COMUNICADO Nº 01 RESPOSTA – QUESTIONAMENTO/ESCLARECIMENTO

Consultada, a Diretoria Técnica Operacional responsável pela elaboração do Termo de Referência, que por sua vez é balizado pelo projeto de engenharia voltado para a recuperação e canalização do córrego PINHEIRINHO, localizado na área urbana do município de Porto Feliz, realizado pela empresa FESTI & FESTI CONSULTORIA E PLANEJAMENTO LTDA, por meio do Contrato SAAE 16/18, cuja seleção deu-se por meio de processo licitatório modalidade Convite 07/18, tem-se o seguinte entendimento:

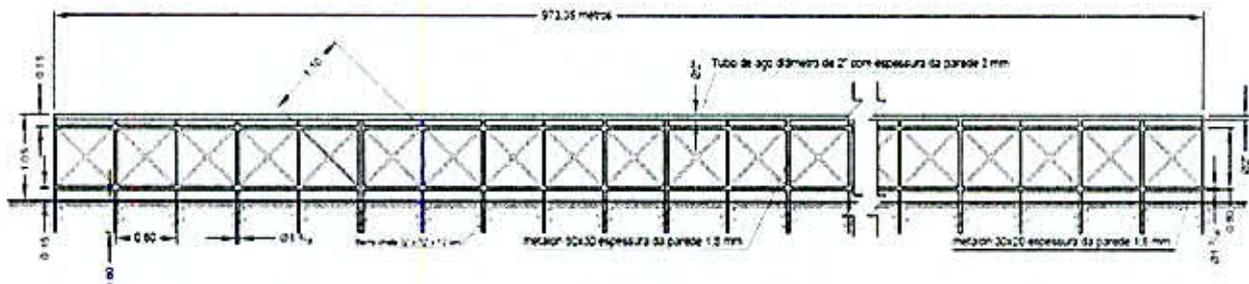
“De acordo com o que consta no item 7.3.3. do Memorial Descritivo – Termo de Referência, precisamos confeccionar e instalar 973,35 m de guarda corpo conforme o detalhe de projeto na alínea 7.3.4.

Porém, ao analisarmos o Anexo VII, Proposta de Preços e Cronograma de etapas verificamos que temos apenas o serviço de corrimão tubular dentro da planilha, item 2.7.8.

1. Está correto nosso entendimento?
2. Se sim, podemos desconsiderar essas informações do guarda corpo no item 7.3.3?
3. Se não onde o item do guarda corpo foi considerado na planilha orçamentária, uma vez que, como dito anteriormente, o serviço da CPOS não contempla o mesmo?

“Primeiramente, ao observarmos os detalhes dos desenhos técnicos e o memorial descritivo quais constam no edital, assim como podemos verificar no desenho abaixo, pode-se nitidamente concluir que os serviços complementares ao longo do trecho canalizado, no que tange a segurança e proteção, tratam-se de serviços de confecção e instalação de guarda-corpo.

Assim, a planilha orçamentária em seu item 2.7.8 apenas descreveu de forma sintética o Guarda Corpo Metálico, referindo-se a esse como corrimão tubular, cujo custo de execução guarda perfeita consonância com o objeto pretendido.

1. Está correto nosso entendimento?
Resposta: NÃO.
2. Se sim, podemos desconsiderar essas informações do guarda corpo no item 7.3.3?
Resposta: NÃO.
3. Se não onde o item do guarda corpo foi considerado na planilha orçamentária, uma vez que, como dito anteriormente, o serviço da CPOS não contempla o mesmo?
Resposta: O item guarda corpo encontra-se descrito no item 2.7.8, assim, especificamente onde se lê “Corrimão Tubular”, há que se observar a descrição contida no item 7.3.3 para elaboração do objeto, ao qual efetivamente se vincula.
